# 木造住宅の3階建てで計画

# MSC ラーメンフレーム概略検討 (立面図が必要)

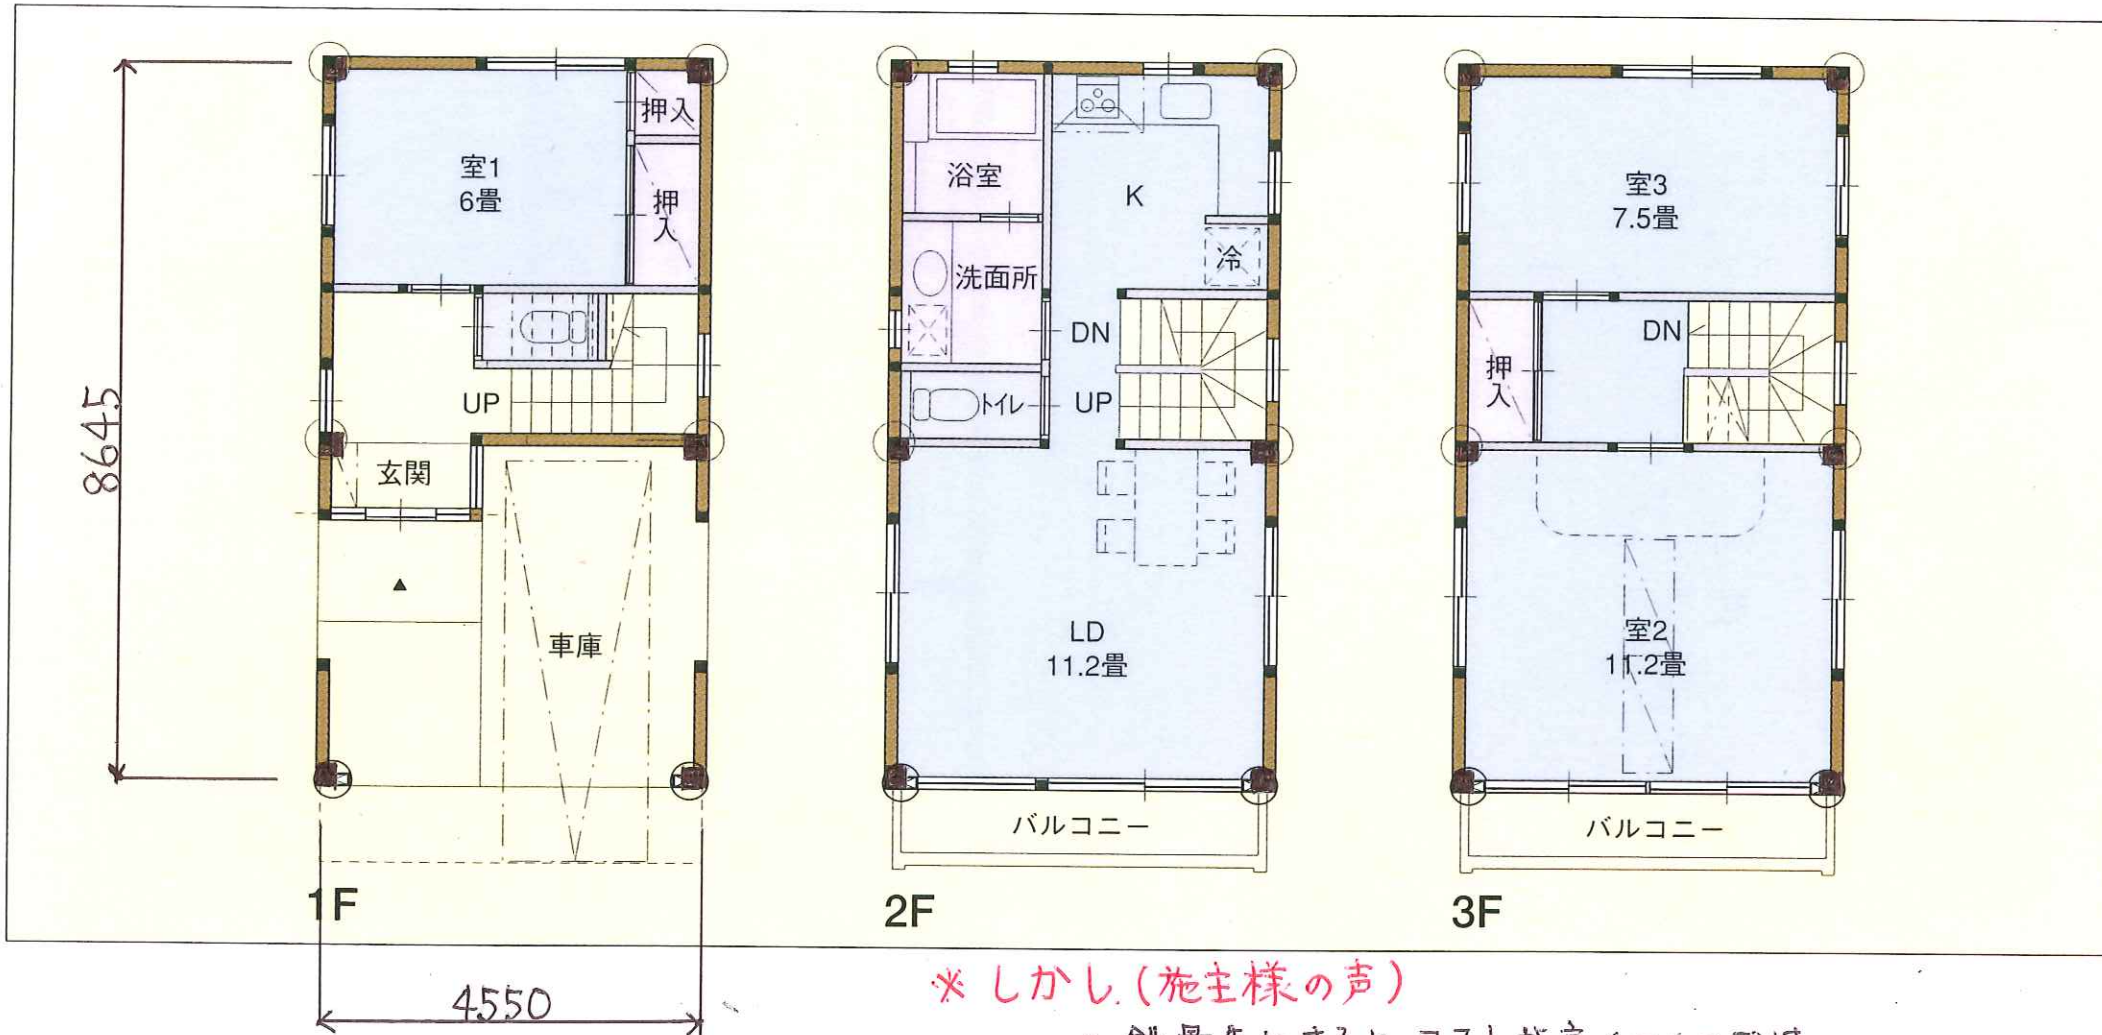
しかし、木造住宅では 耐力壁量不足(偏芯もNG)の為  
鉄骨造に計画変更

壁量が不足しています。(ラーメンフレーム必要)  
 偏心がNGとなります。(ラーメンフレーム必要)
